Referència: T-65

Denominació: Tarro 50 ml cuadrado rosca bayoneta

Motiu informe:

Reclamació R256 – Diferència d'alçades del tarro, amb el que tenen problemes amb el sellat dels obturadors.

Verificación de la Altura máxima (T-53T – T-54T – T-65 – T65B).

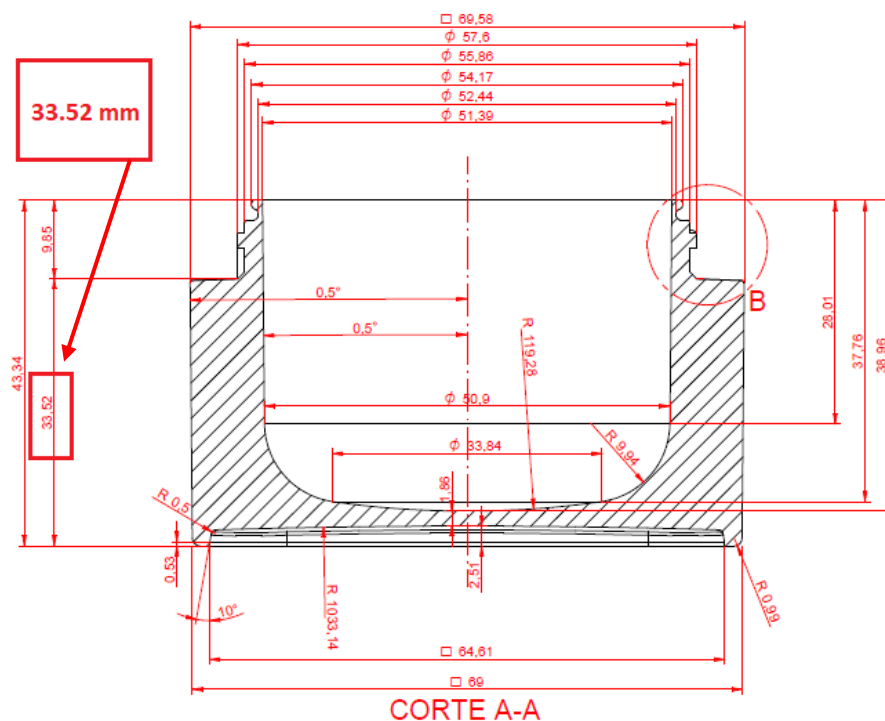
ALÇADA CONJUNT MUNTAT AMB CUBILET 43.90 +/- 0.70 mm (43.20 mm / 44.60 mm)				
	Punt 1	Punt 2	Punt 3	Mitja
Mostra 1 – Fig.1	43.17 mm	43.90 mm	43.62 mm	43.56 mm
Mostra 2 – Fig.1	43.10 mm	43.42 mm	43.94 mm	43.48 mm
Mostra 3 – Fig.2	42.89 mm	43.84 mm	43.75 mm	43.49 mm
Mostra 4 – Fig.2	42.92 mm	43.41 mm	43.94 mm	43.42 mm

Crec que es un problema de tarros deformats. Aquests tarros n'estan molt.

Les 4 mostres rebudes. L'alçada varia en un mateix tarro, en alguns quasi arriba a 1 mm. També he mirat l'alçada al ombro, aquesta mida no l'he trobat a la pauta, potser no es mira, però segons el plànol del 1704/0/1, no estan bé tampoc.
